Европейская экономическая комиссия

Рабочая группа по перевозкам скоропортящихся пищевых продуктов

**Предложения по поправкам к СПС:
новые предложения**

Толкование метода измерения площади наружной поверхности стенок автомобилей-фургонов без окон в грузовом отсеке¹

Рисунок: Левый задний угол изотермического автомобиля-фургона.

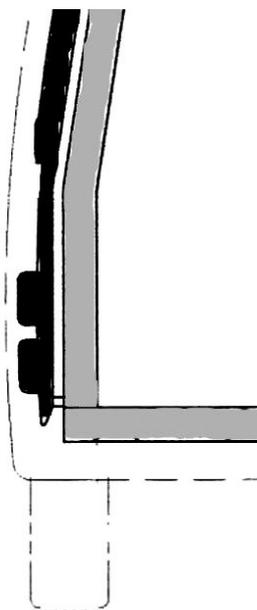
3. При измерении наружных поверхностей стенок автомобилей-фургонов невозможно учесть незаполненные пустоты в конструкции. Пустоты в стенках автомобиля-фургона без окон в грузовом отсеке могут также включать стальные конструкции, отводящие внешнее тепло к наружной границе теплоизоляционных стенок панелей (панель, которая на рисунке обозначена серым цветом).

4. Данный аспект проиллюстрирован на приведенном ниже рисунке. Серым цветом обозначена основная теплоизоляционная панель, а черным цветом закрашены пустоты, заполненные пенопластом различной толщины. Надлежит ответить на вопрос о том, следует ли рассматривать наружную поверхность в качестве внешней границы элемента, обозначенного серым цветом, и следует ли учитывать пустоты и считать, что наружная поверхность так или иначе совпадает с наружной металлической поверхностью.

5. Для целей измерения площади наружной поверхности предлагается не учитывать пустоты заполненные/незаполненные в стенке, когда ее толщина является неодинаковой. Короче говоря, площадь наружных стенок должна совпадать с площадью внутренних стенок, увеличенной за счет толщины только основных теплоизоляционных панелей.

"В автомобилях-фургонах с теплоизоляционными панелями наружную поверхность следует рассматривать в качестве внешней границы каждой теплоизоляционной стенки панели. Например, в случае пола автомобиля-фургона внешняя поверхность будет представлять собой плоскость, находящуюся на уровне первоначального пола, установленного изготовителем".
